# Lokalgeologisk utredning, fördjupad riskutredning

Salthamn, Lummelunda Överstekvarn 1:67 m.fl.

den 15 maj 2025  
Skriven av: Adam Taner

Bild5: Högre del av klint, tydliga lagerföljder av kalksten i botten, synliga sprickbildningar. (BS3B)

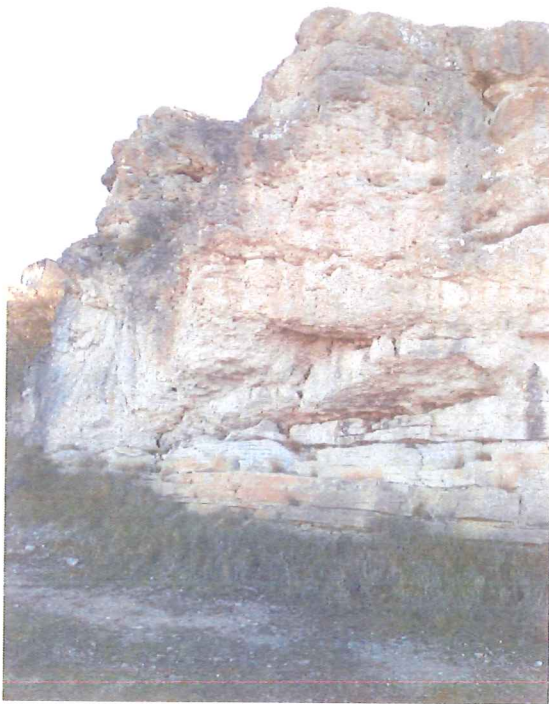
Inom kommande detaljplan finns flertalet högre klintar benämnda (BS2A – BS2C och BS3A – BS3c i bilaga 4 i Geo- bergteknisk utredning VER1) i olika formationer dessa är delvis vittrade och brutna av tidigare havsnivå men även av väder och vind. Dessa klintar bildar formationer vilka går från högre vid landborgen till lägre norr ut där de framträder som delvis ytliga i befintlig skogsmiljö. De högsta klinterna bildar höga branter intill landborgen. Det förekommer variation av sprickbildning både horisontella och vertikala mindre sprickor vilka transporterar vatten igenom rev-kalkstenen. Det finns inga tydliga tecken på att rev-kalkstenen lagrar vatten vilket kan skynda på frostsprängning. De avfärgningar vilka visar vattengenomsläpp bär inte vatten vid besöket. Idag har byggnation genomförts intill de två större branterna (BS3B och BS3A), där ett större bostadshus befinner sig på topp av den stora klinten, med ca 30–40 meter till övre brantens start, vid platsbesök finns inga tecken på stor sprickbildning vilket gör att det kan föreligga utfall från klinten. Vid brant på närliggande fastighet (BS2A, BS2B och JS1C) har ateljé uppförts med ca 5 meter till släntkrön, branten stupar kraftigt och möts av nedan fastighets bruksytor. I vägsträckning direkt nedan klinten finns idag inte någon målpunkt, dvs. allmän väg avlutas i björnbärssnår på landborgen och privat fastighet möter änden på vägen. Vid exploatering bör klinten städas från lösa stenar ovan. Dock är sannolikheten för blockutfall låg inom detaljplanens sträckning. Ingen exploatering kommer att ske i direkt närhet till den högre klinten. Kontroll av sprickor som är subparallella med klinten bör ske. Lättare skrotning av lösa delar i klintens urgröpfung finns och dessa bör hanteras.

Genomförande av detaljplanen anses inte påverka eller förvärra sannolikheten att blockutfall kommer att ske.

I Geo- bergteknisk utredning VER1, 2024-01-31 förespråkas selektiv bultning, geo-nät, nätdrapering, bultning och sprutbetong. Samtliga åtgärder är kostsamma och följer inte den naturliga del av Salthamn som finns idag. Då det inte finns någon naturlig målpunkt för rörelse vid den stora klinten då stigen avslutas med inhägnad privat fastighet och utsikten från landborgen är ytterst låg på grund av täta buskage och trädskronor från lågdelen anses dessa åtgärder inte vara ekonomiskt försvarbara. I det fall myndigheter anser att risken är så pass stor att det krävs mekaniska åtgärder är det bättre att stänga området för passerande. Dock finns inte några tecken på förskjutning i kalkstenarna vilket kan skapa blockutfall.

Föreslagen åtgärd är att försiktigt skrota de delar som på höjd tydligt är riskabla och har möjlighet att falla ner likt bild7.
